NOTAT 001

OPPDRAAG	Godfarfoss kraftverk, fase 2	DOKUMENTKODE	129820-05-TVF-NOT-001
EMNE	Planendringssøknad	TILGJENGELIGHET	Åpen
OPPDRAAGSGIVER	Glitre AS	OPPDRAAGSLEDER	Mattias Kullberg
KONTAKTPERSON	Trygve Øderud	SAKSBEHANDLER	Pia Bernitz LARK Ragnhild Heimstad RIM
KOPI		ANSVARLIG ENHET	Multiconsult Norge AS

I videre planarbeid har nye registreringer og funn av rødlistearter medført at adkomstveg og deponi må flyttes til områder som ikke tidligere inngikk i planområdet. Disse nye løsningene og områdene omsøkes i denne planendringssøknaden.

Figur 1: Utsnitt av nytt arealbrukskart fra Godfarfoss kraftverk iht. denne planendringssøknaden. Planendringene gjelder justering av anleggsdelar ved inntaket, flytting av adkomstveg til kraftstasjonen samt ny plassering av deponi. Se figur 2 for tidligere omsøkt arealbrukskart til sammenligning.

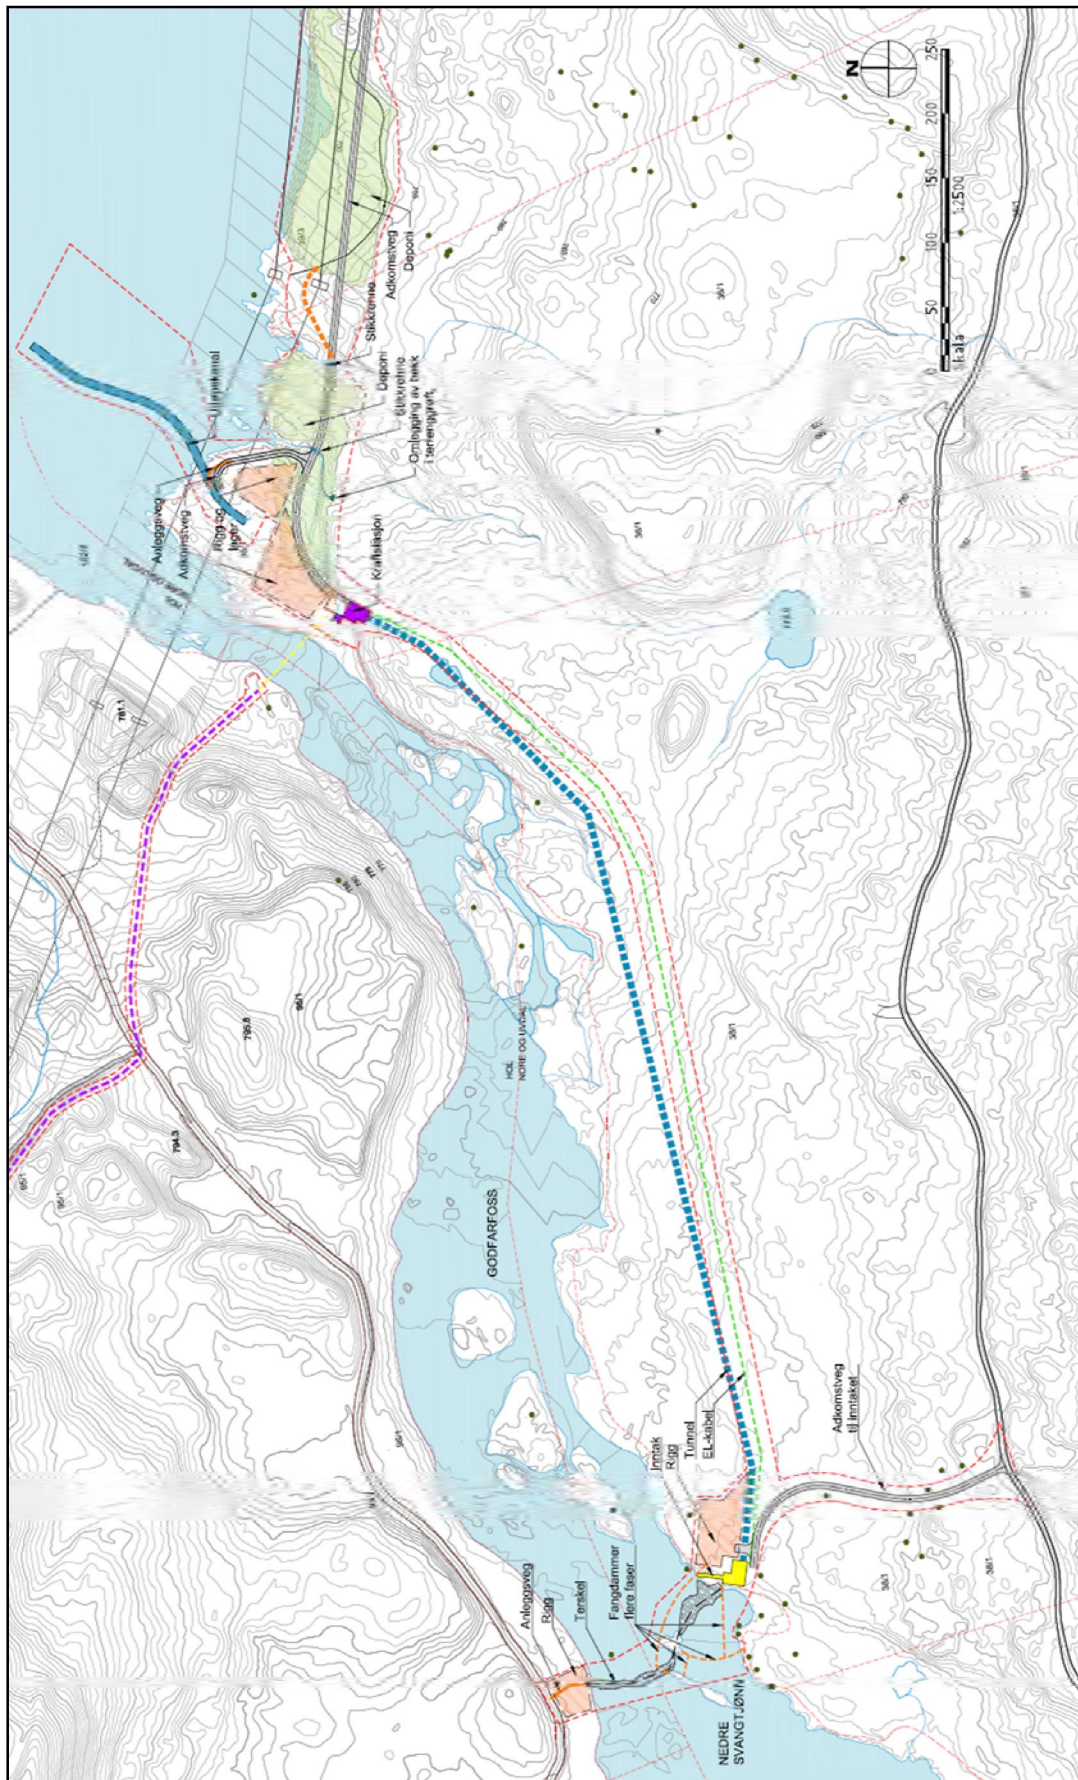
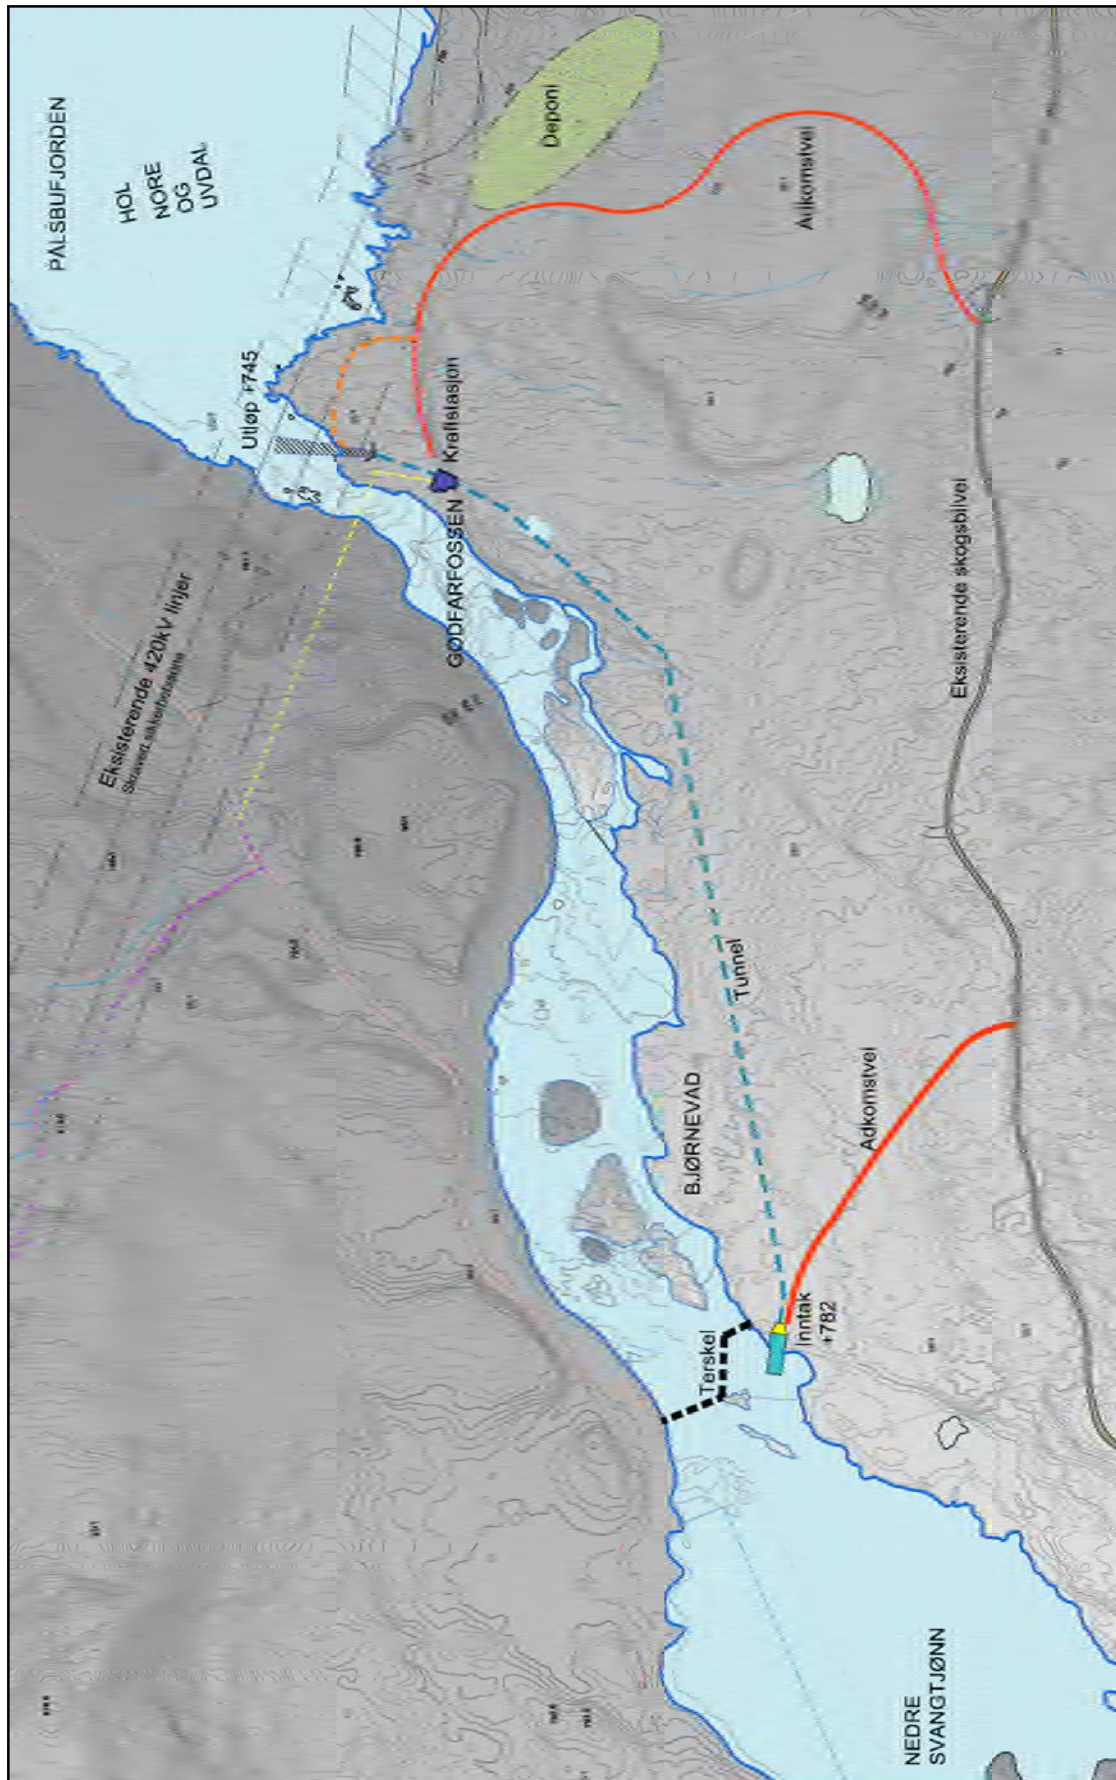
Endringene som utløser krav til søknad gjelder flytting av adkomstveg til kraftstasjonen og ny plassering av deponi. Begge endringene kommer som følge av at man vil unngå å berøre nye funn av rødlistearter. Det blir i tillegg søkt om små justeringer på adkomstveg til inntak, inntakskonstruksjonen og den midlertidige anleggsvegen ved inntaket.

Se Figur 1 for arealbrukskart med nye løsninger iht. denne planendringssøknaden. Tidligere omsøkt arealbrukskart kan ses i Figur 2 til sammenligning.

Figur 4: Utsnitt fra arealbruksplan for anleggsveg til kraftstasjonen lagt i 10 metersonen fra ytterste sørlige kurs. Bare ved innkjøring til kraftstasjonen er vegen trukket utenfor denne sonen.

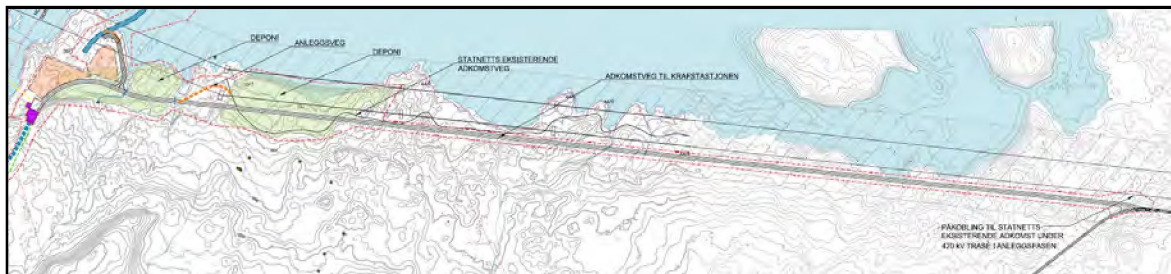
Adkomstveg til kraftstasjonen fra skogsbilveg flyttes til trasé langs dagens 420 kV-kraftledning ved Pålsbufjorden (Se Figur 1 for arealbrukskart). For oppstart i anleggsfasen kan Statnetts eksisterende adkomstveg langs/under kraftledningen benyttes. Det etableres en tilkobling til denne fra eksisterende skogsbilveg. Statnetts adkomstveg er imidlertid ikke egnet som permanent adkomst til kraftstasjonen. Ny adkomstveg til kraftstasjonen vil legges i 10-metersonen fra ytterste sørlige kurs

slik at adkomstvegen blir liggende innenfor sikkerhetssonen til dagens kraftledningstrasé. Den er planlagt etablert med kjørebane over flomnivå for å sikre framkommelighet til kraftstasjonen.

Forholdene rundt å legge adkomstvegen i 10-meterssonen ved 420 kV-traséen er avklart med Statnett og grunneiere.

Figur 5: Utsnitt av arealbrukskart med inntak, terskel og adkomstveg. Figurene viser også antatte linjer for fangdammer/anleggsveg. Alle anleggsdelene skal plasseres i samråd med biolog på stedet før oppstart av anleggsarbeidene.

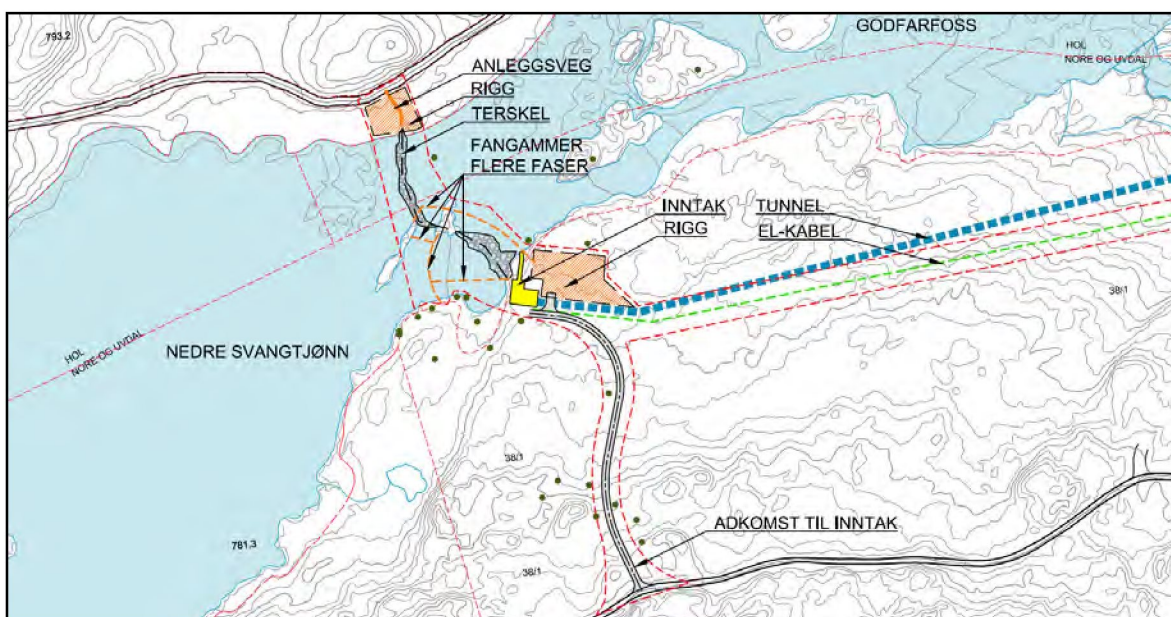
Adkomstveg til inntaket beholdes i stor grad slik som opprinnelig omsøkt, men vil justeres med hensyn til funn av rødlistearter og i tråd med avbøtende tiltak i BioFokus-notat 2020-57.

Midlertidig anleggsveg ved inntaket flyttes fra land og til fylling i kombinasjon med fangdammer i elveløpet. Fangdammene/anleggsveger bygges i flere faser og fjernes etter anleggsperioden.

Figur 6: Utsnitt av arealbrukskart viser permanente deponier, kraftstasjon, utløp og adkomstveg).

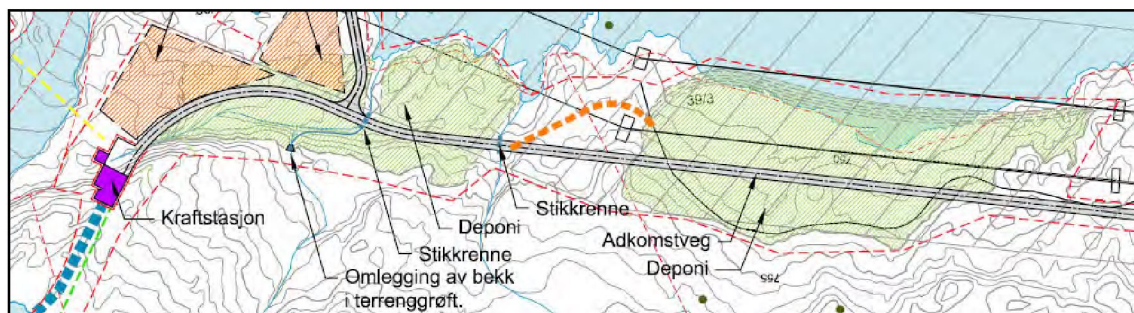
Deponiet er nå fordelt på to lokaliteter, og ingen av dem berører kjente forekomster av rødlistearter. Deponiplasseringene er lagt mest mulig i allerede berørt terreng under dagens kraftledningstrasé. Noe gammel furuskog blir berørt i deponienes sørlige kant om deponiene benyttes fullt ut.

Ett deponi legges i kløften fra kraftstasjonen østover mot og langs 420 kV-traséen. Det andre legges noe lenger østover.

Figur 15. Utsnitt av inntak med justert adkomstveg i revidert arealbrukskart. Grønne punkter angir funn av rødlistearter. Merk at vegen vil kunne justeres ytterligere etter oppmerking av arter ute i felt.

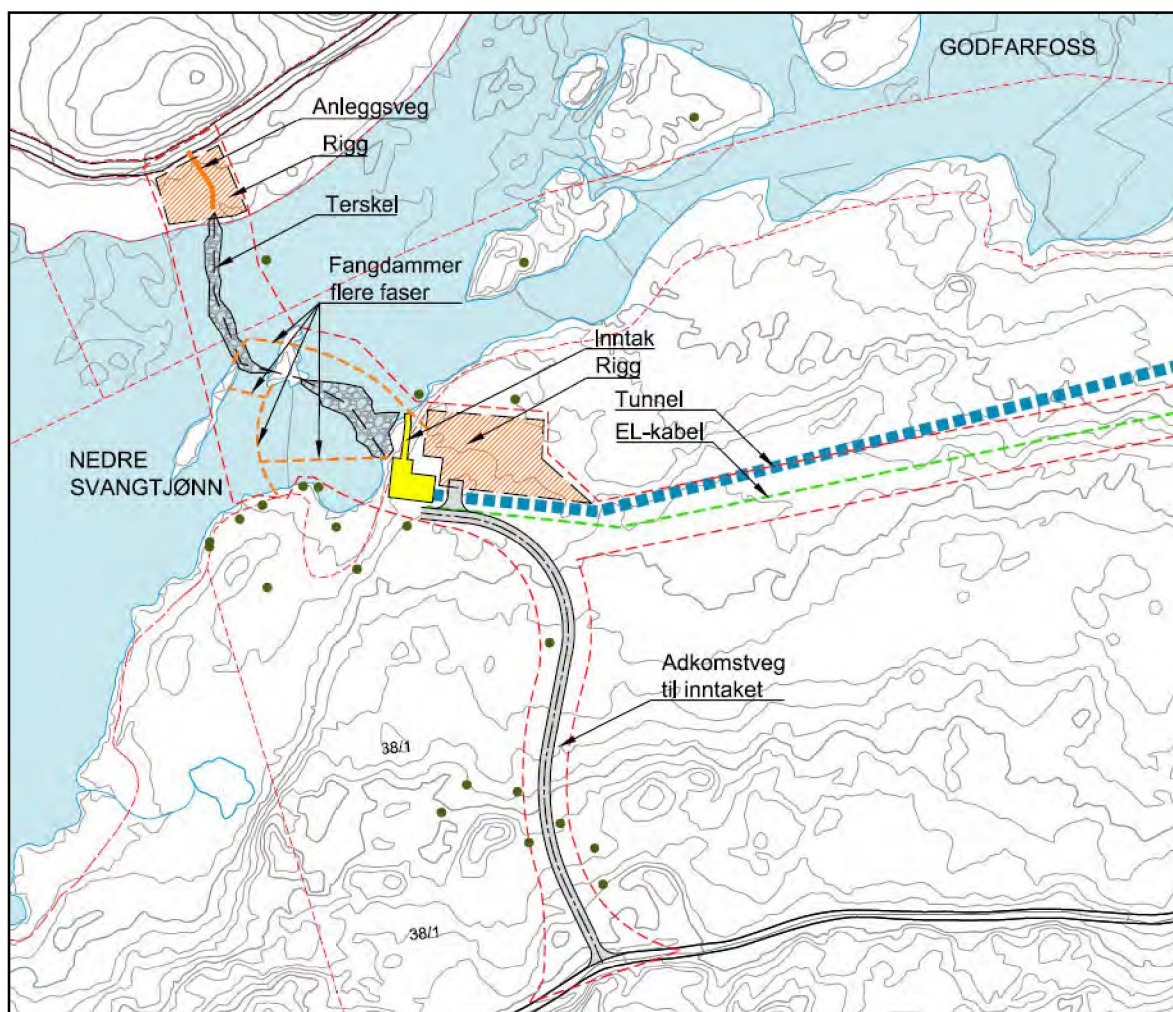
Seks rødlistede lav- og sopparter (fem nær truet og en sårbar) ble funnet på trær langs traséen for adkomstveg til inntaket (se Figur 12). Området er også inkludert i naturtypen gammel furuskog med A-/B-verdi.

Det er ikke funnet noen gode alternative løsninger (mtp. landskapstilpasninger og naturmiljø) for adkomstveg ned til inntaket. Konesjonsgitt vegtrasé er derfor beholdt, men med justeringer (se Figur 15) i samråd med biolog ute i felt for å unngå så mange som mulig av artsforekomstene som er registrert. GPS-koordinatene av artsforekomstene er beheftet med noen meters usikkerhet, og trærne med rødlistearter vil derfor merkes fysisk i felt slik at de kan unngås i størst mulig grad. Vegtraséen vil prosjekteres med ca 5 m bredde. Veggen legges mest mulig på terreng med minimalt med skjæring og fylling slik at skråningsutslag berører minst mulig av sideterrenget og vegetasjon.

Det tilstrebes å unngå at man feller trær med funn av arter. Dersom stedforholdene tilsier at man må felle noen trær med registrerte forekomster av nær truede arter, vil disse legges ut igjen i terrenget og tilrettelegges på best mulig måte i samråd med biolog. Rutiner på hvordan dette skal gjøres er nærmere beskrevet av Olsen og Høitomt og tatt inn i justert detaljplan (se vedlegg 1 og 2).

Figur 16. Utsnitt av arealbruksplan med kraftstasjon, utløp, adkomstveg og deponier samlet nær reguleringssone og i og langs 420 kV traséen i forslag til revidert arealbrukskart. Grønne punkter angir funn av rødlistearter.

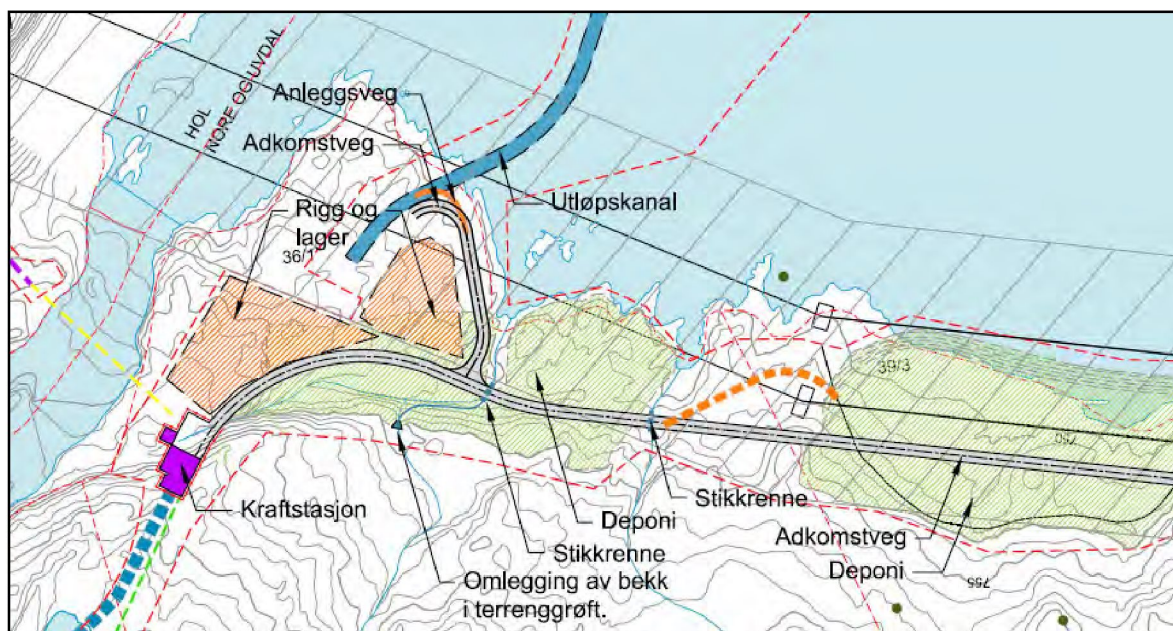
Det var allerede kjent at det var forekomster av huldretorvmose i området hvor konsesjonsgitt adkomstveg var lagt. Disse forekomstene var det tatt hensyn til i detaljstikking av vegen. I september 2020 ble det imidlertid funnet sju nye forekomster av rødlistede (seks nær truede og en sårbar) lav og sopp på trær i tilknytning til konsesjonsgitt vegtrasé. Hele området ble også vurdert å tilhøre naturtypen gammel furuskog med A-/B-verdi (se Olsen og Høitomt 2020 for mer informasjon).

Adkomstvegen er dermed flyttet til allerede berørt areal langs dagens 420 kV kraftledningstrasé. Her er det ingen registreringer av rødlistearter, men det må antagelig tas noen trær av den gamle furuskogens ytterkant langs sørsida av vegen og på det vestre deponiet. Som avbøtende tiltak vil dette gjøres etter samme prinsipper for utlegging av gadd og læger som beskrevet av Olsen og Høitomt i vedlegg 1 og følges opp av Høitomt i felt.

Figur 6. Utsnitt av arealbruksplan med maksimal utsrekning av deponiområdene samt omlegging av vannforekomst via grøft og stikkrenne til utløp i Pålbufjorden.

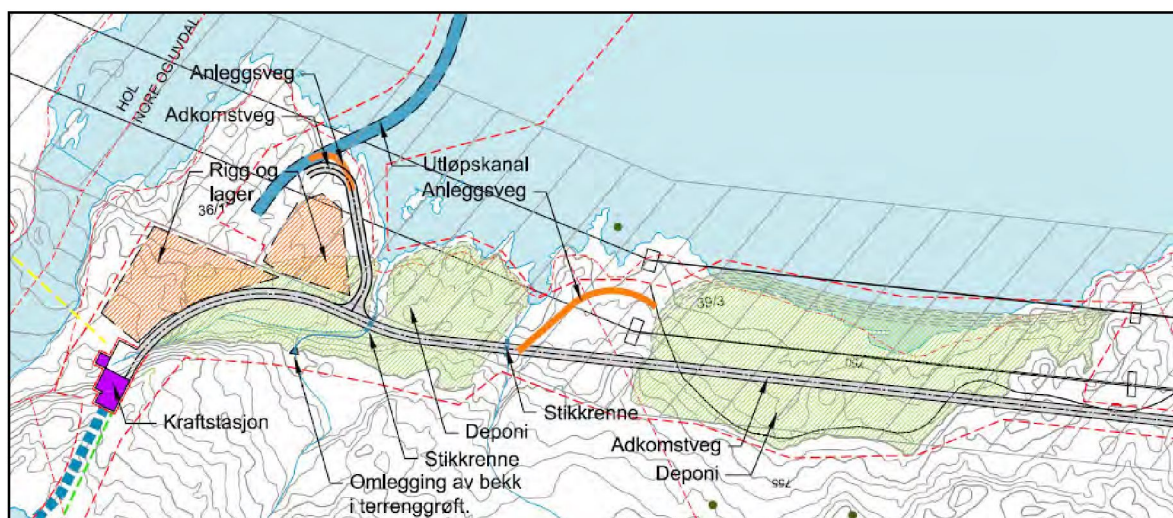
I tråd med forslag til Olsen og Høitomt, er deponiet flyttet (se Figur 6). Deponiet er nå fordelt på to lokaliteter, og ingen av dem berører kjente forekomster av rødlistearter. Deponiplasseringene er lagt mest mulig i allerede berørt terreng under dagens kraftledningstrasé og overhøyde tilpasses
